**Oggetto: (ID VIP 10435) Progetto di un impianto eolico denominato "Del Giudice", costituito da n. 9 aerogeneratori della potenza unitaria di 5,6 MW, per una potenza complessiva di 50,4 MW e delle relative opere di connessione alla RTN, da realizzarsi nei comuni di Santa Margherita di Belice, Sambuca di Sicilia, (AG), Menfi (AG) e Contessa Entellina (PA).**

**Controdeduzioni al parere della Commissione Tecnica Specialistica – Servizio 1 "Autorizzazioni e Valutazioni Ambientali"**

### Risposta Parere Regione Sicilia

**F0577BR01A**

**Figura 1: Stralcio della mappa delle principali rotte migratorie (Piano Faunistico Venatorio 2013-2018 della Regione Siciliana)**

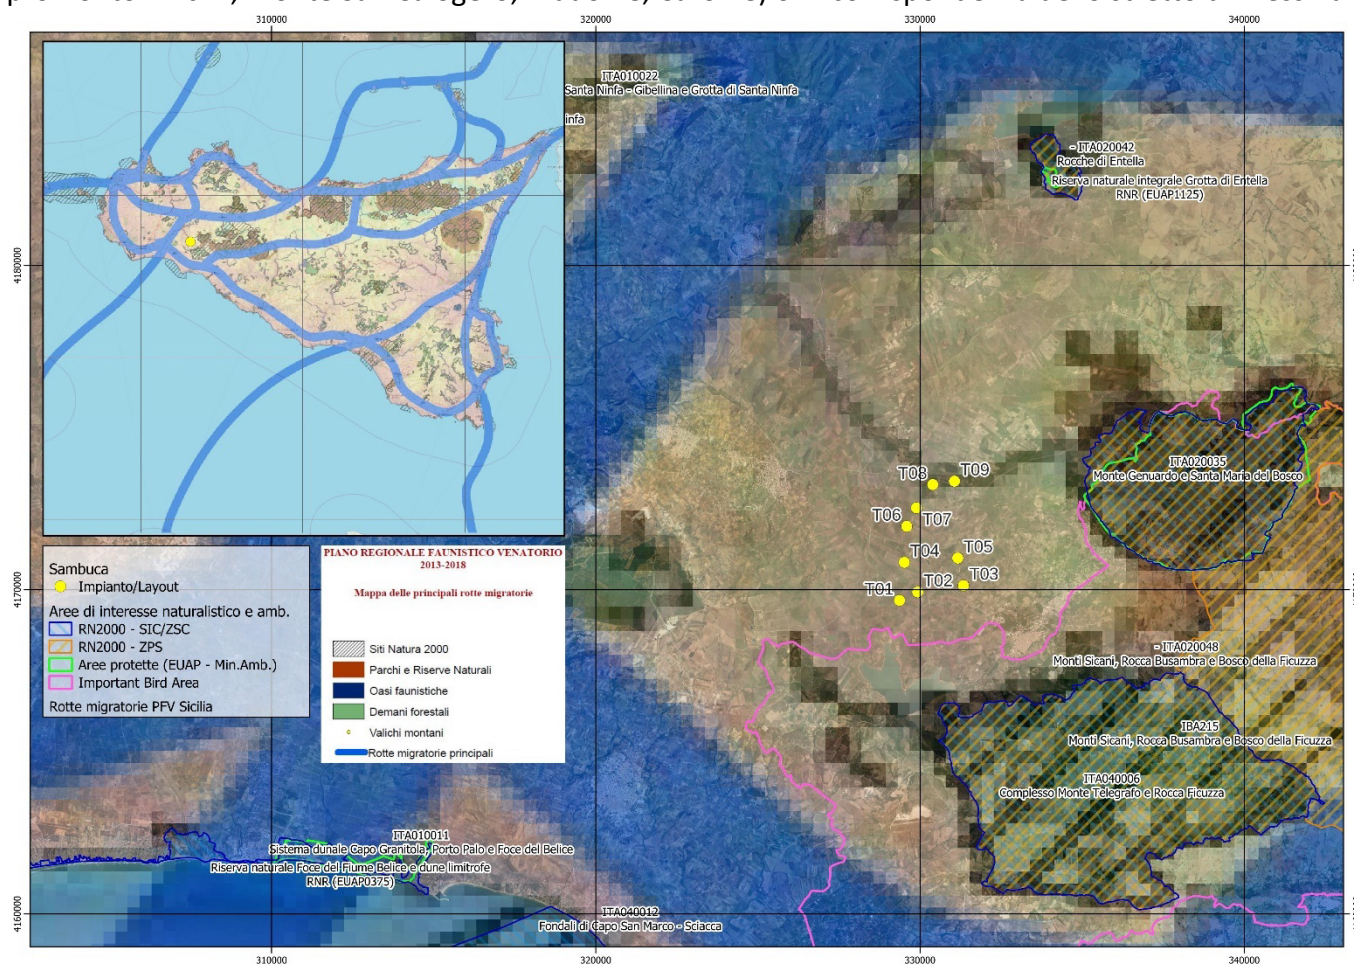
***“In relazione al Piano faunistico Venatorio Regionale, emerge che l'intervento è molto prossimo ad una rotta migratoria principale, come si evince dalla Mappa delle Rotte Migratorie allegata al piano stesso”;***

In realtà l'impianto si trova a distanza di almeno 6 km da tutte le direttrici indicate nella mappa relativa alle principali direttrici di migrazione del Piano Faunistico Venatorio della Regione Siciliana, come riscontrabile dall'immagine seguente.
